**Avis délibéré de la Mission régionale d'autorité environnementale  
de la région Nouvelle-Aquitaine  
sur le projet de parc éolien  
sur la commune de Saint-Fiel (Creuse)**

n°MRAe 2018APNA31

dossier P-2017-5917

<b>Localisation du projet :</b>	commune de Saint-Fiel (Creuse)
<b>Demandeur :</b>	SAS Pew Saint-Fiel
<b>Procédures principales :</b>	installation classée pour la protection de l'environnement
<b>Autorité décisionnelle :</b>	Préfet de département
<b>Date de saisine de l'Autorité environnementale :</b>	29/12/2017
<b>Date de l'avis de l'Agence régionale de santé :</b>	26/01/2018

(plan de masse, source : dossier de demande d'autorisation)

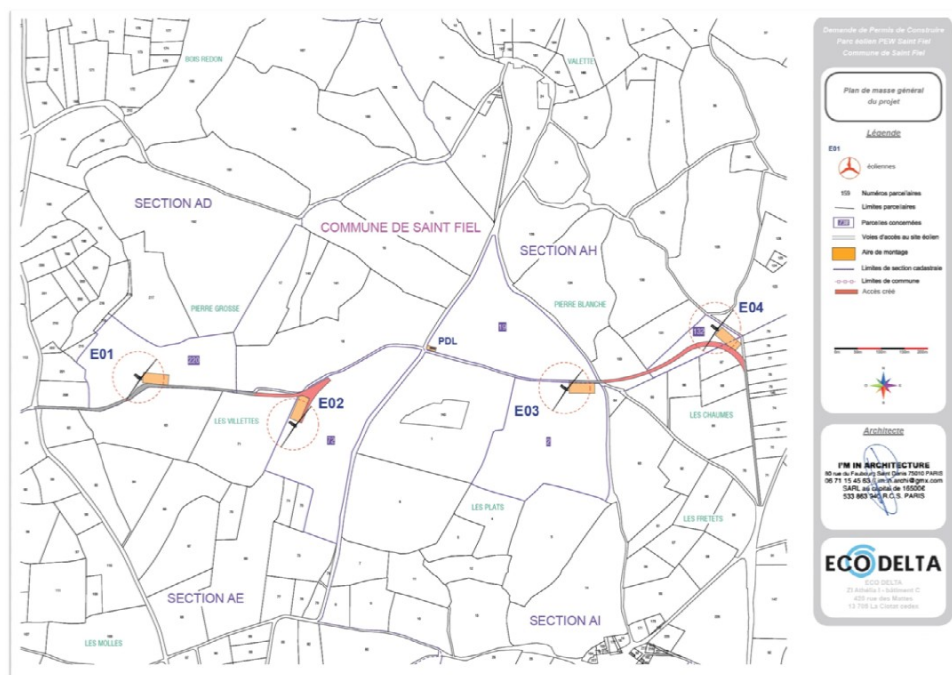
10 km de linéaire de câbles souterrains. Le dossier devrait être complété par la présentation du tracé utilisé et l'analyse des impacts qui en découlent.

- le dossier précise (hors cartographie) que l'implantation des éoliennes prévue est éloignée des lisières et haies matures à fort enjeu, alors que l'éolienne E1, au moins, semble proche d'une haie de cette nature. En outre, l'impact associé à la création des chemins d'accès ainsi qu'à l'implantation des plateformes et du réseau inter-éolien et notamment du déboisement de 2 500 m<sup>2</sup> lié, n'est pas présenté dans cette analyse. L'Autorité environnementale relève que le déboisement dans la liaison entre E3 et E4 est susceptible d'entraîner une perte d'habitat.
